## Werfverslag 3 voor project: Zeedijk 365 | 8434 Middelkerke (BE)

1052ANW - Zeedijk 365, 8434 Middelkerke  
 gevelrenovatie van de residentie Anita  
 Zeedijk 365  
 8434 Middelkerke (BE)  
 Nummer: 1052ANW-3  
 Datum: maandag, 25 september 2023

### 3.3 Werfaansluiting

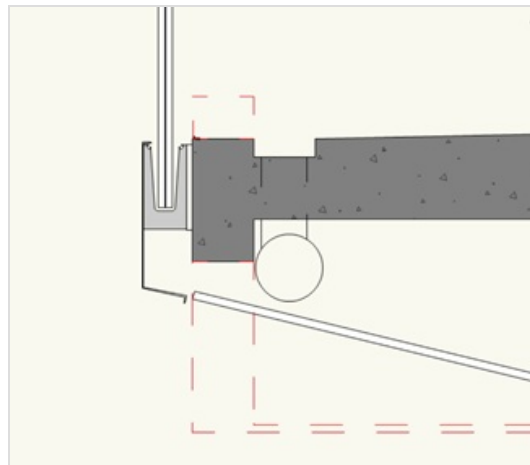
Het verloop van de toevoerleidingen: water en elektriciteit wordt bekeken. Voorstel dit te laten verlopen via het gevel rooster (zie foto) i.p.v. via de inkomhal. AAN geeft aan dat hij een opening zal maken in het rooster waarbij alle gewenste technieken vervolgens naar buiten kunnen worden getrokken. Rooster wordt naar het einde van de werken vervolgens mee vervangen.

### 3.7 Rolluik 7 wegnemen

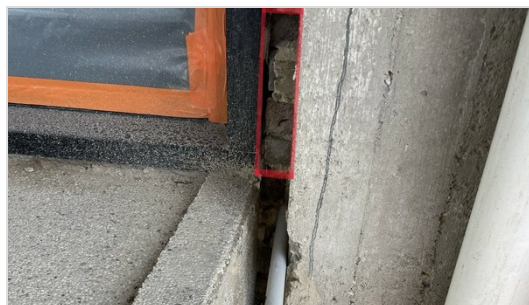
Het (opbouw)rolluik | voorgevel niv. 7 wordt ifv de werken weg genomen.

In navolging op voorgaand punt (2.12) geeft SYN aan dat de rolluik thv de voorgevel in strijd is met de basis akte van het gebouw. In overleg tussen SYN, TC & eigenaar wordt beslist dat het rolluik element na het verwijderen niet opnieuw teruggehangen kan worden.

Voorafgaand het verwijderen van het rolluik dient vooreerst de voeding ontkoppeld te worden. SYN contacteert elektriciens; deze koppelt terug, d.m.v. een memo op het glas te hangen, vanaf de rolluik verwijderd kan worden.
